**Demande d'avis sur la compatibilité de parc éolien sur la commune de TINLOT
Ma lettre 09/FRE/48853BWM/FIX/105/DIV du 06/04/2009**

Votre référence : IBPT : 09/FRE/48853BWM/FIX/105/DIV
Concerne : *Le projet éolien situé à TINLOT(2) – Projet Alternative-Green .*

OBJET : 8 éoliennes Alternative Green à Tinlot et 10 éoliennes d'un promoteur concurrent
AVIS du Service de l'Archéologie

OBJET : Tinlot - Projet d'implantation d'un parc de 9 éoliennes

Zone d'implantation de 9 éoliennes Alternative-Green

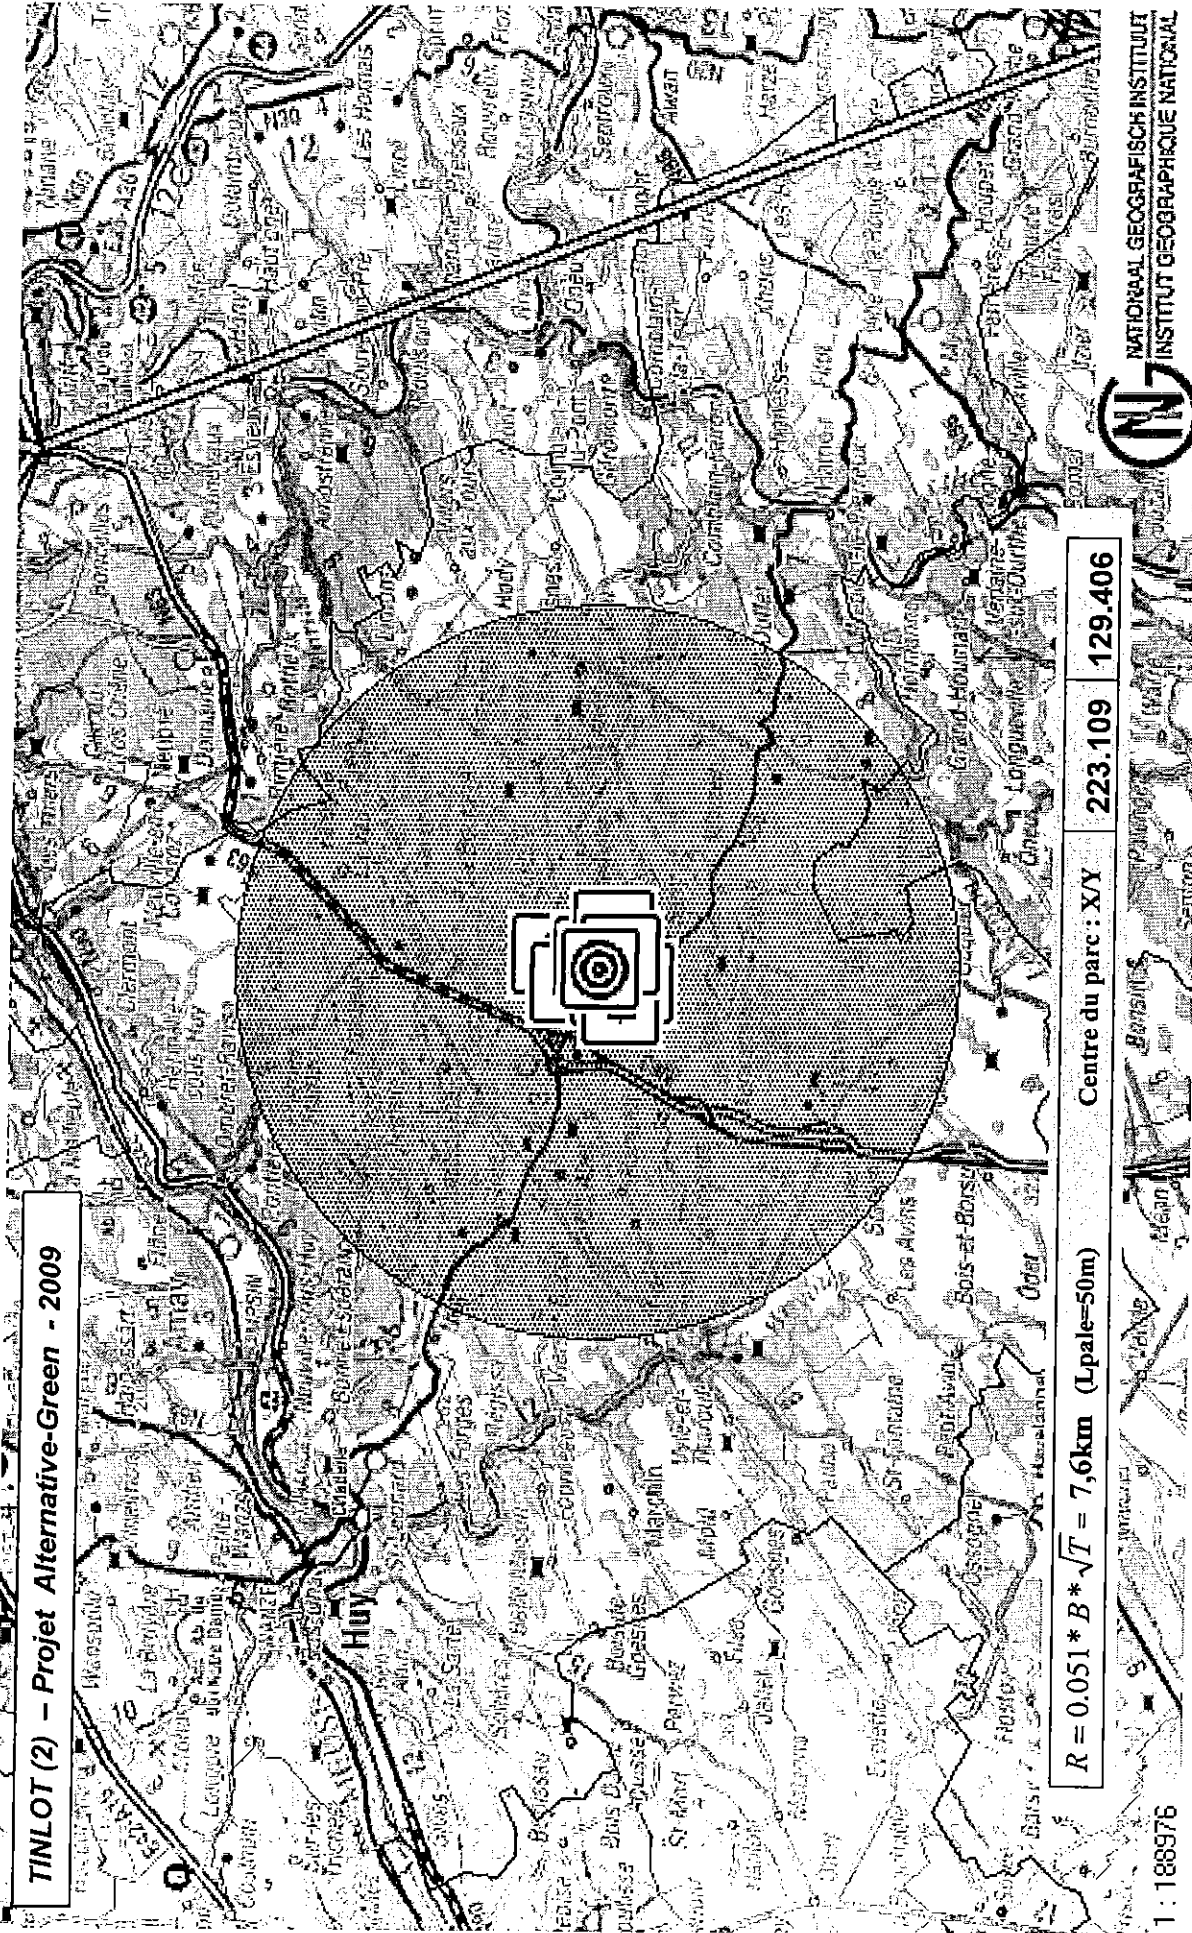
Suite à votre demande, la RTBF attire votre attention sur le respect des coordonnées et sur l'impact de ce projet sur son outil de diffusion. Le futur parc éolien situé notamment à 15 kilomètres de notre site de Liège B.A., hypothéquera la réception hertzienne analogique et numérique dans un rayon de 7,6KM depuis le centre géographique du projet. Les villes de Tinlot et Nandrin seront notamment concernées par des perturbations de réception de nos programmes radio et TV.

→ Pour 9 éoliennes :

Communes dans la zone perturbée :

Huy, Modave, Ouffet, Nadrin, Anthisnes, Liège et Clavier

$R = 0.051 * B * \sqrt{T} = 7,6\text{km}$ (Lpale=50m) Centre du parc : X/Y 223.109 129.406
